ÚZEMNÍ PLÁN MĚSTA BRNA

Textová část Odůvodnění

Kapitola 19 Vyhodnocení připomínek

Svazek Pb4 *(bez osobních údajů)*

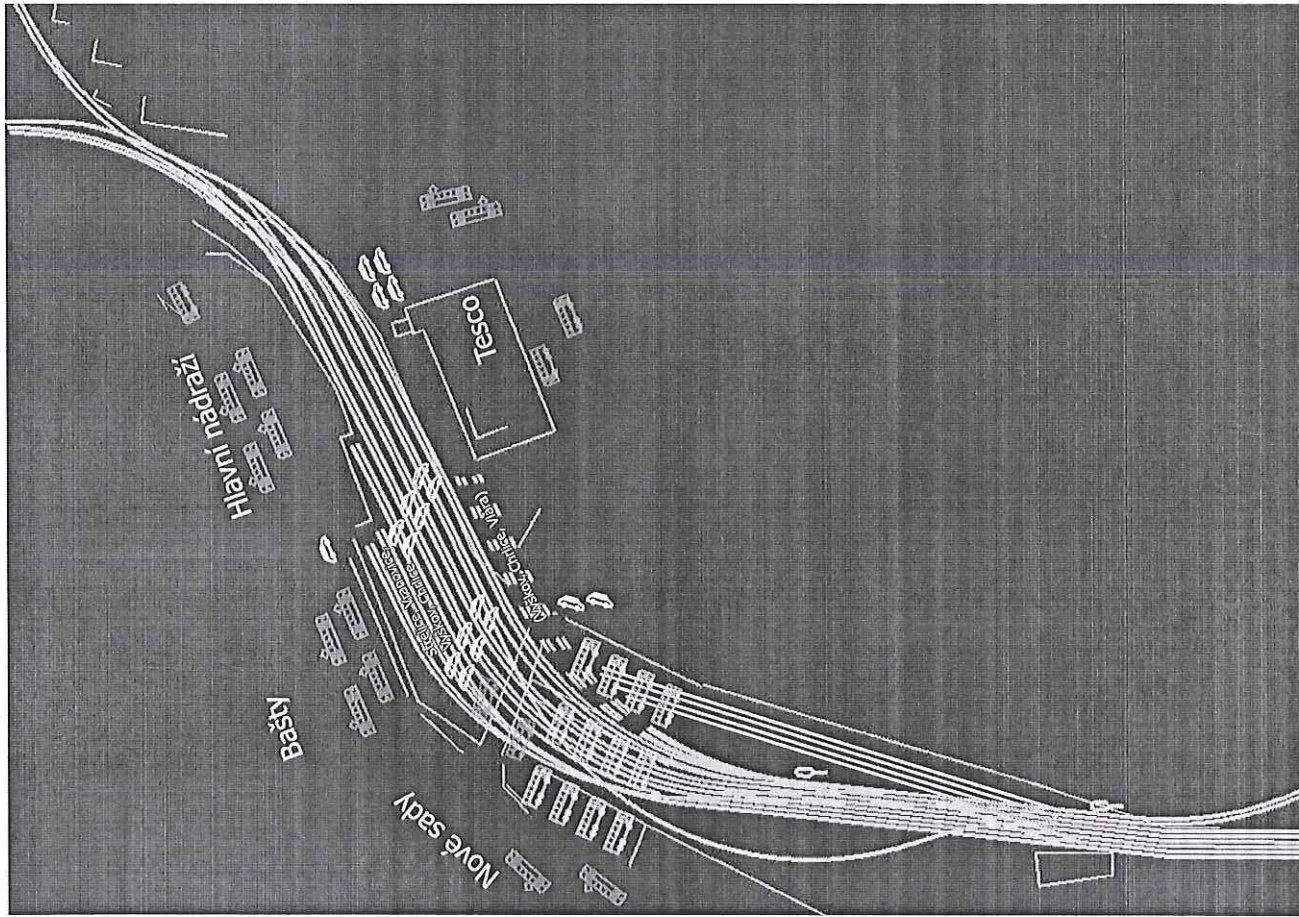
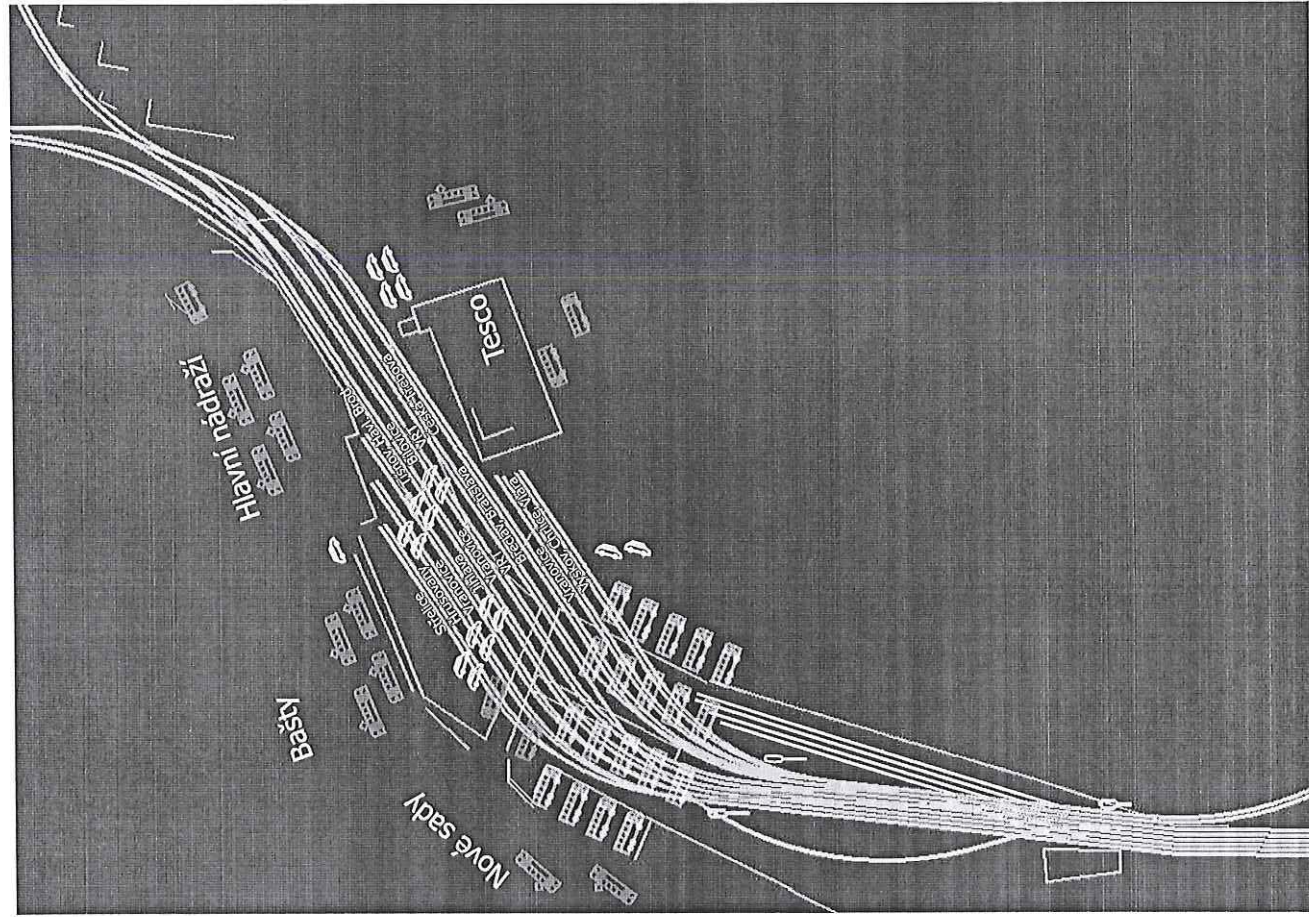
Ve zhlaví se jezdí rychle dvojkolejně na všechna průjezdná nástupiště. Propustnost je zvýšena vloženými návěstidly, získáváme 400 metrů ve vysoké traťové rychlosti až k nástupištěm a čas při střídání vlaků.

Nástupiště mají požadované **délky 400 metrů**, poslouží pro současně odbavení několika vlaků všemi směry a případně velmi dlouhé vlaky, s možností VRT (hned a po povrchu = úsporně).

Vlaky mohou přejíždět přes celou šířku zhlaví oběma směry současně, navíc mohou vykřížovat v přednádraží, a v Heršpících. Včetně případné VRT. Severní zhlaví je rozšířeno na 4 koleje.

Spojka u Svatky

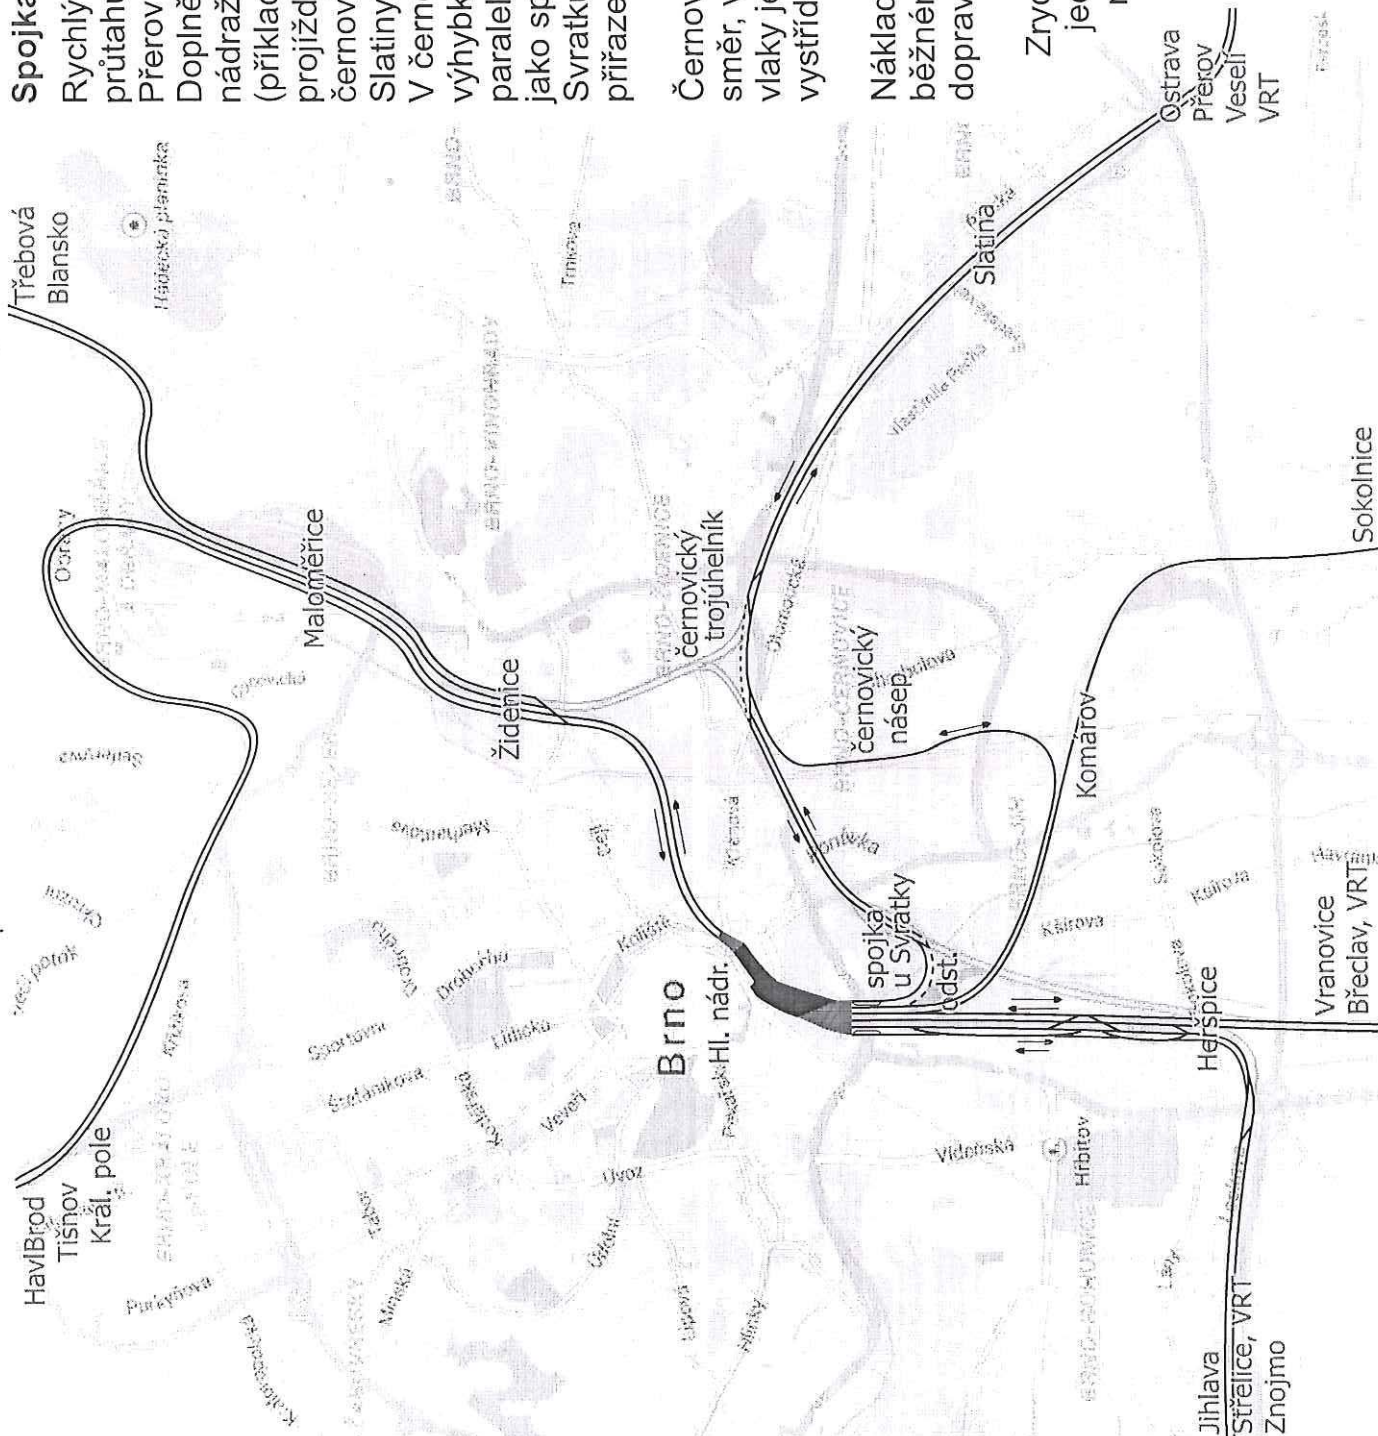
Rychlý průjezd osobních vlaků využitím průtahu ke zdvoukolejnění provozu na Přerov a Veselí.

Doplněním jednoduché spojky z hlavního nádraží podél Svatky do Dolního nádraží (příkladem jednokolejně, ca 0.3 ml): vlak projíždí po průtahu středem města přímo do černovického trojúhelníku a pak hned do Slatiny.

V černovickém trojúhelníku stačí doplnit 2 výhybky. Je možno doplnit krátký úsek paralelní koleje ke zdvoukolejnění, stejně jako spojky u Svatky (čárkované). Svatku přechází přímo z nástupišť přirazených Přerovu (některí zhlaví).

Rychlý výjezd na Přerov/Veselí

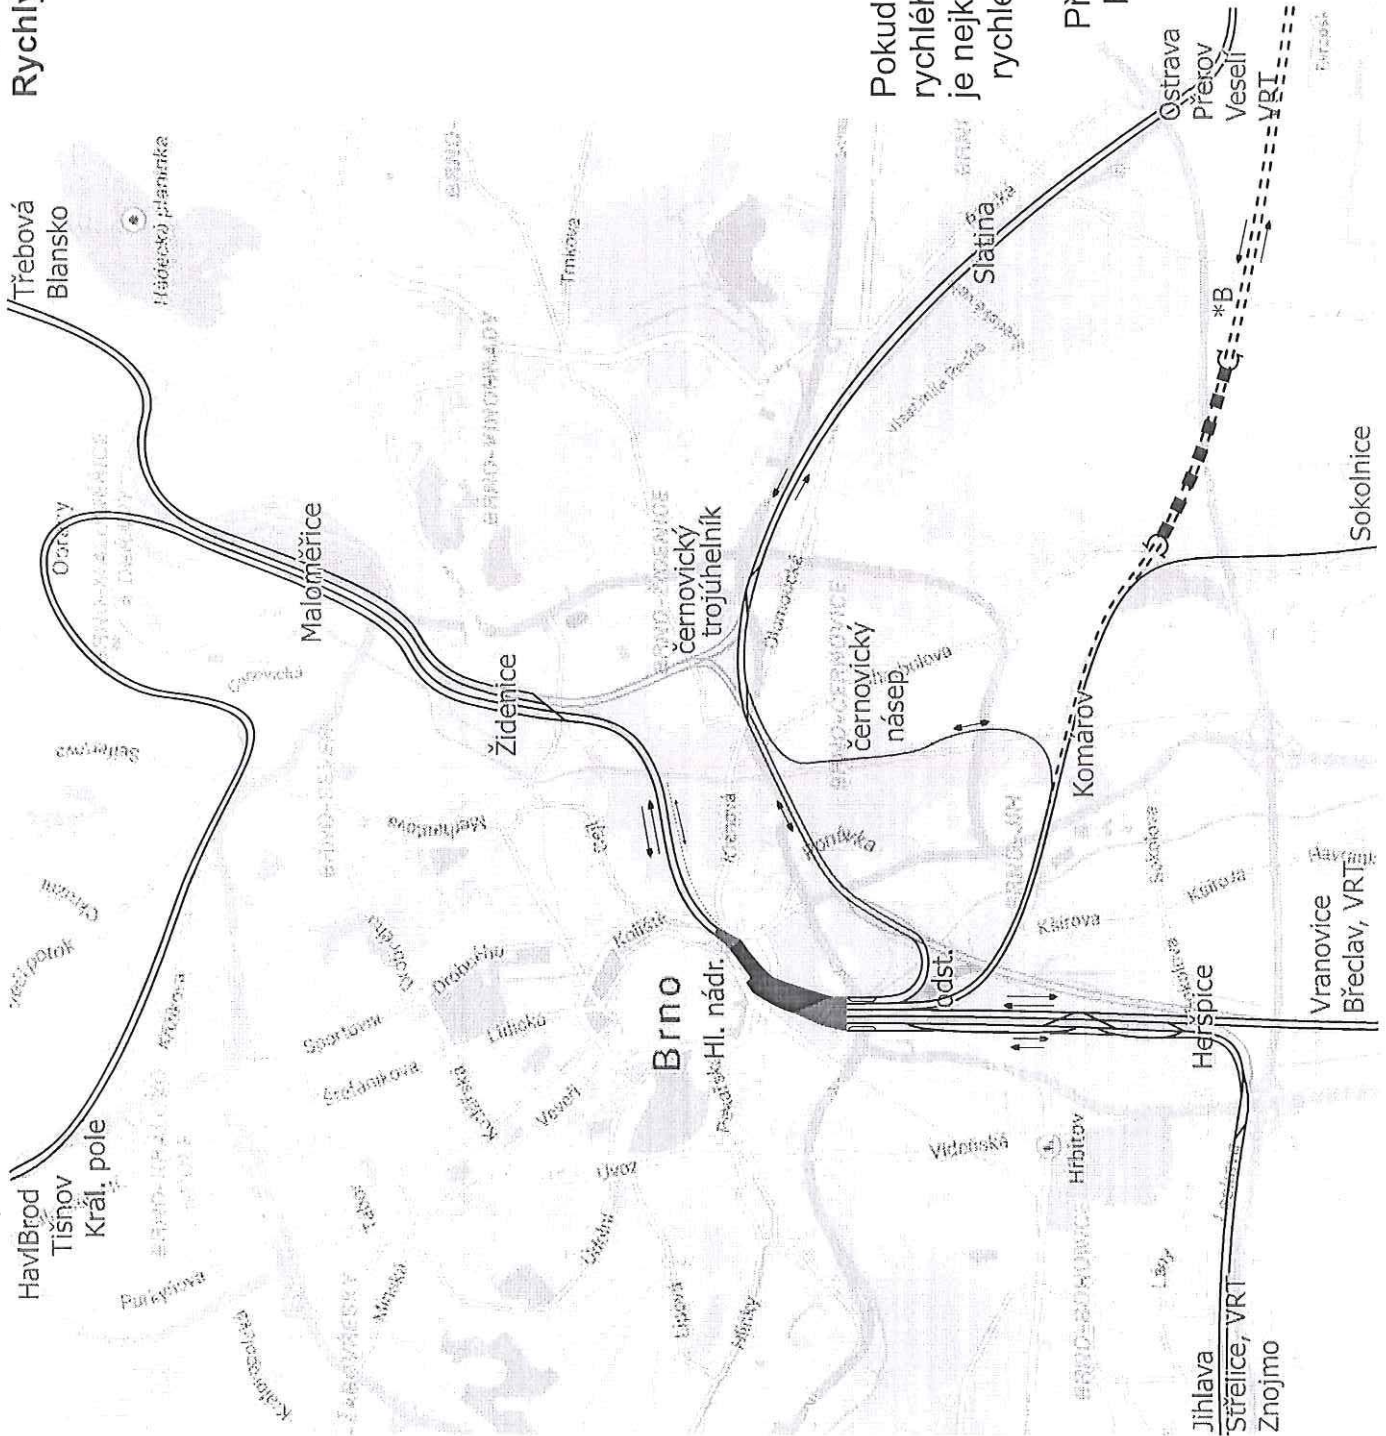
Pokud by někdy vznikl požadavek velmi rychlého výjezdu na Přerov/Veselí je nejkratší trať z Komárova *B okolo letiště, rychlejší o 2 minuty ale za 6 mid (tunel).

Přináší větší výkon pro vzdálenou budoucnost, běžné vlaky i příp. VRT, stejně jako spojka "U Svatky".

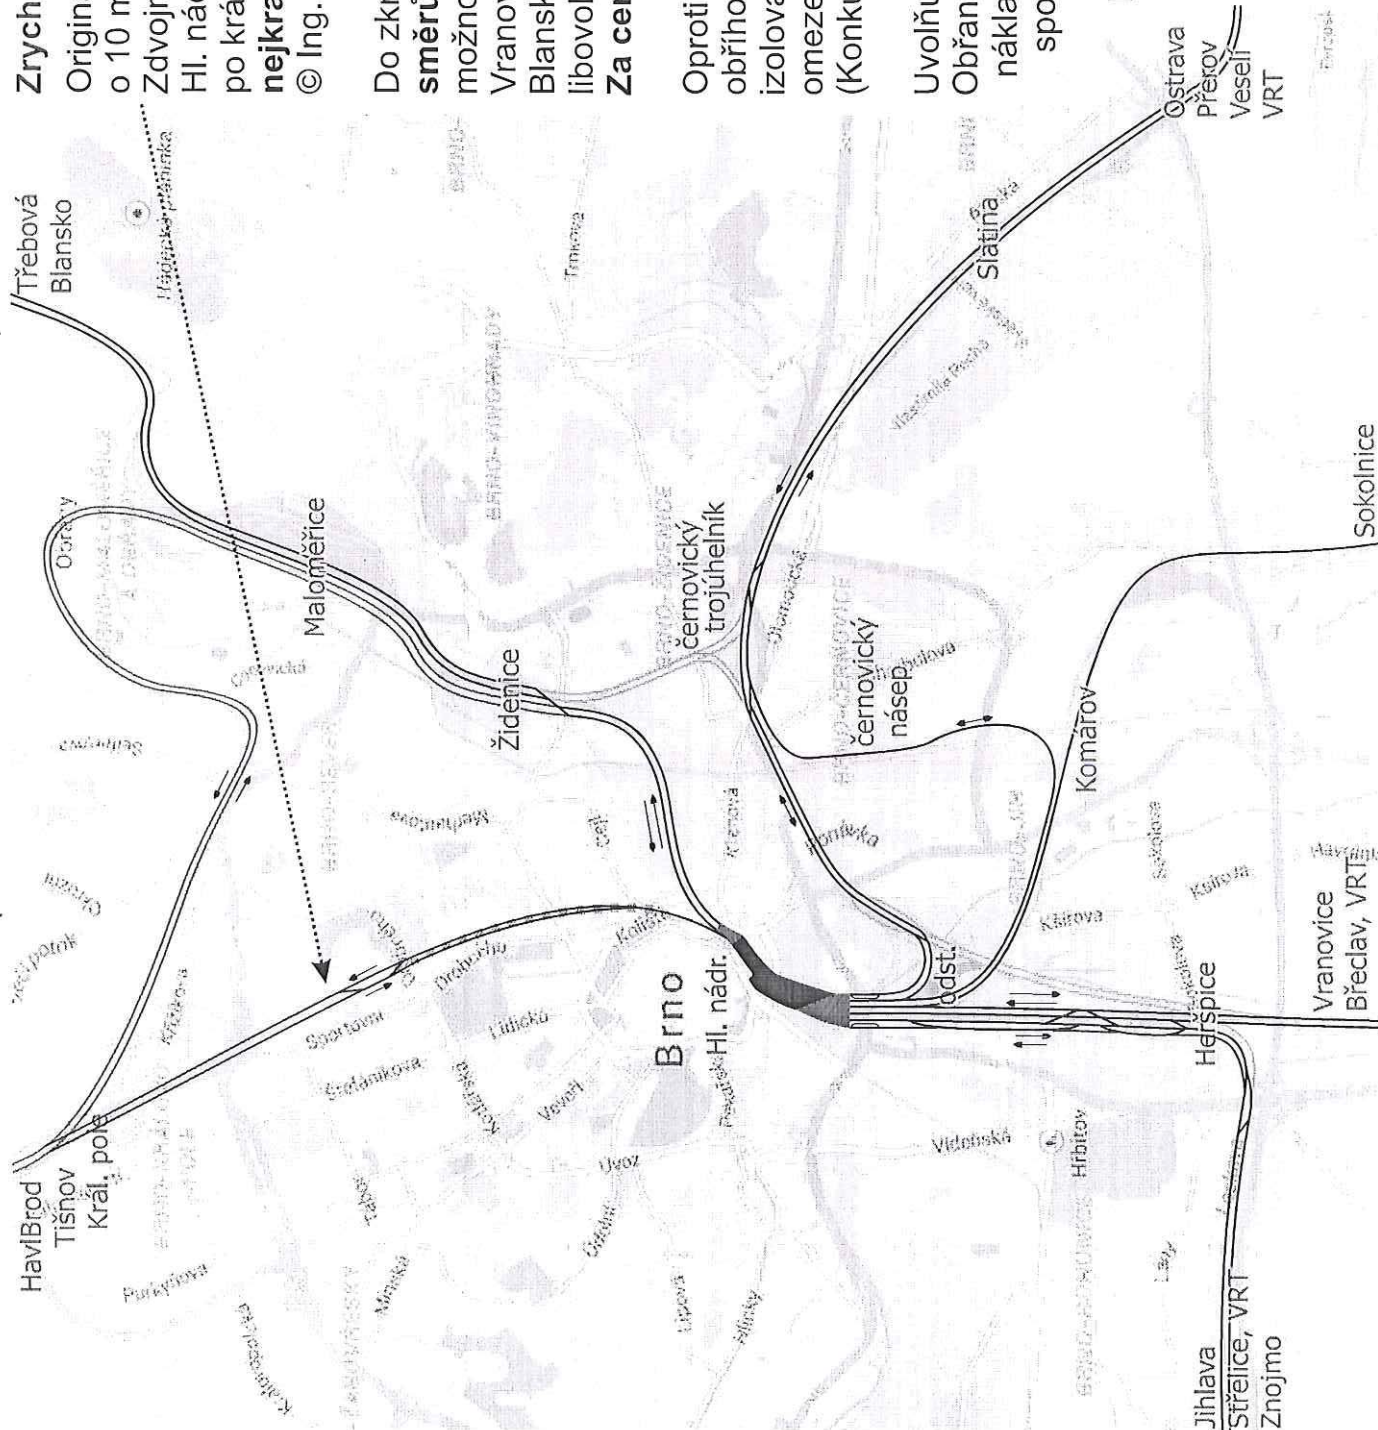
Zdvojnásobuje propustnost severního zhlaví
 Hl. nádraží, ze kterého klesá pod Koliště,
 po krátkém tunelu vystupuje u stadionu a
nejkratší cestou do Králova pole.

Do zkratky Ponava mohou vlaky ze **všech
 směrů**, což poskytuje pestrou paletu
 možností odkud vést vlaky, ze Střelic,
 Vranovic-Břeclavi, Sokolnic, Přerova,
 Blanska-Třebové, do Kuřimi, Tišnova,
 libovolně kam pokračovat, z úrovně nádraží.
Za cenu třetinovou.

Námítka číslo 1 (zákres)

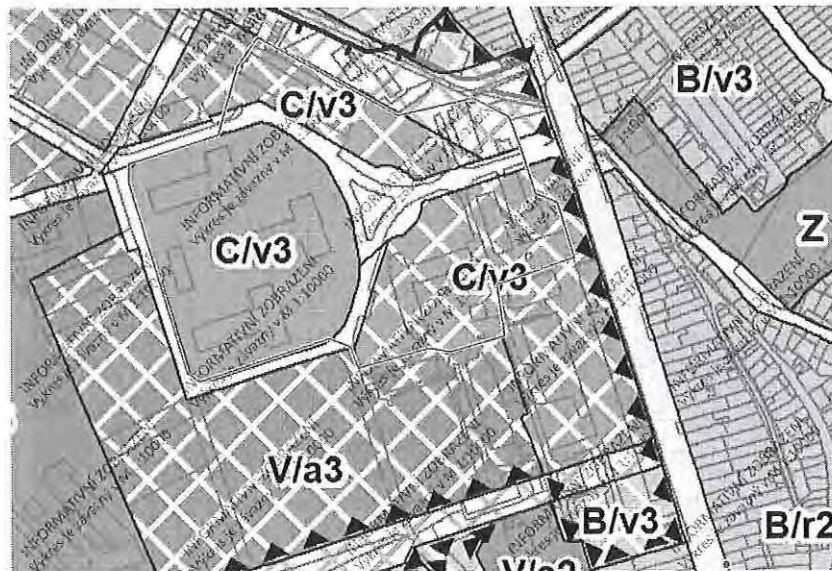
Technické muzeum v Brně (dále jen „TMB“) nesouhlasí s návrhem nového územního plánu na ploše stávajícího areálu bývalých kasáren Brno – Řečkovice, který je v majetku ČR a TMB je pověřeno hospodařením s tímto majetkem. Konkrétně se jedná o plochy v jihovýchodní části areálu kasáren, které jsou vyznačeny v příloženém výkresu modrou linií. Plocha je v návrhu označena jako „plocha smíšená obytná“ (kombinace stabilizovaných ploch i ploch přestavby), toto označení však neodpovídá charakteru této části plochy v současné chvíli, ani jejímu budoucímu využití. Na parcelách stojí administrativní budovy, které budou nadále využívány organizací pro její hlavní činnost. Na ploše s p.č. 226/1 bylo navíc zahájeno stavební řízení, v jehož rámci bude v roce 2022 zahájena stavba nového depozitáře TMB. Navržená budoucí podoba využití této plochy tedy není v souladu s budoucím záměrem TMB při nakládání s uvedeným nemovitým majetkem. TMB navrhuje změnu způsobu využití ploch vyznačených v zákresu na plochy veřejné vybavenosti, které by svým charakterem lépe odpovídaly současnému i budoucímu využití dané plochy. Zbývající plochy v areálu kasárna Řečkovice mohou zůstat v navrhované podobě, tedy "plocha smíšená obytná/plocha přestavby".

Námítka číslo 2 (zákres)

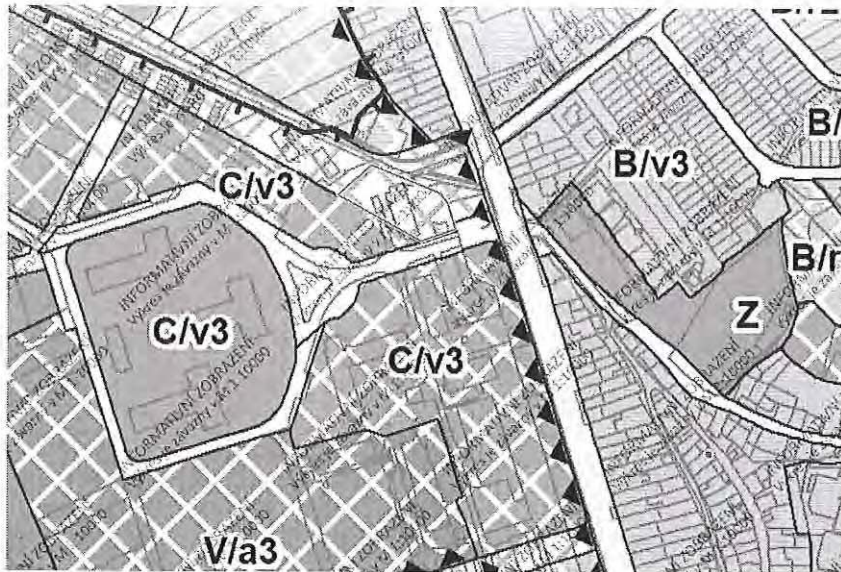
Technické muzeum v Brně (dále jen „TMB“) nesouhlasí s návrhem vedení koridoru ulice Terezy Novákové, včetně tramvajové trati, podél areálu bývalých kasáren Brno – Řečkovice, konkrétně podél severní části parcely s p.č. 224/4. Areál je v majetku ČR a TMB je pověřeno hospodařením s tímto majetkem, přičemž vedení tramvajové trati omezuje budoucí záměr TMB při nakládání s uvedeným nemovitým majetkem. Vedení trati předpokládá demolici budov nacházející se na p.č. 227/1 za účelem vybudování zmíněného dopravního koridoru (viz zákres). TMB plánuje tuto budovu dlouhodobě využívat, proto nesouhlasí s uvedeným návrhem. TMB v tomto případě navrhuje přesun trati severně od areálu.

Námítka číslo 3 (zákres)

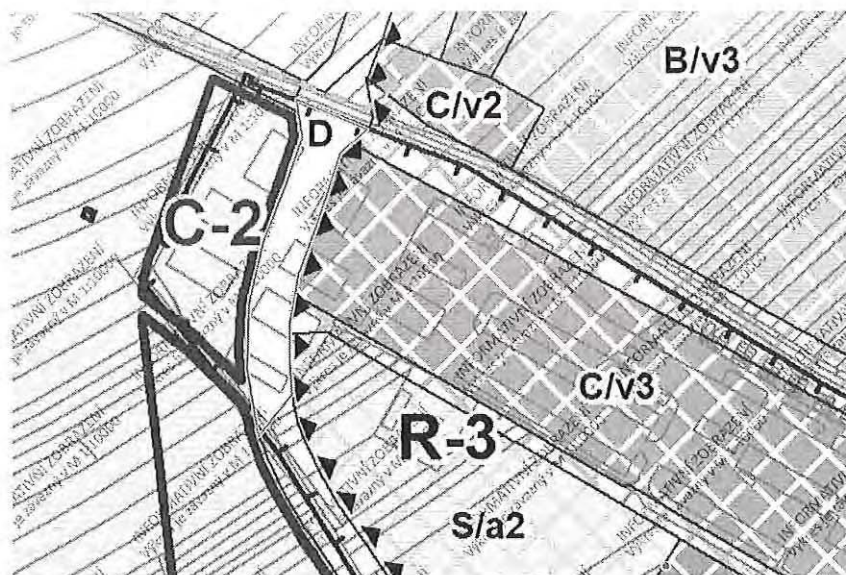
Technické muzeum v Brně (dále jen „TMB“) nesouhlasí s návrhem vedení pozemní komunikace na ploše stávajícího areálu bývalých kasáren Brno – Řečkovice, konkrétně v části areálu rozkládající se na p.č. 222/1, jenž je v majetku ČR a jehož správou je TMB pověřeno. Navrženým vedením pozemní komunikace přes část pozemku p.č. 222/1 bude značně omezeno využití areálu bývalých kasáren pro další účely, kdy navíc podstatná část tohoto pozemku (v prostoru za navrženou komunikací směrem na západ) není řešena vůbec. TMB navrhuje odsunutí této komunikace mimo areál kasáren směrem na severozápad při respektování stávající místní komunikace vedoucí podél areálu kasáren v Řečkovících, čímž bude i akcentováno výhodnější výškové členění terénu pro výstavbu budoucí komunikace.
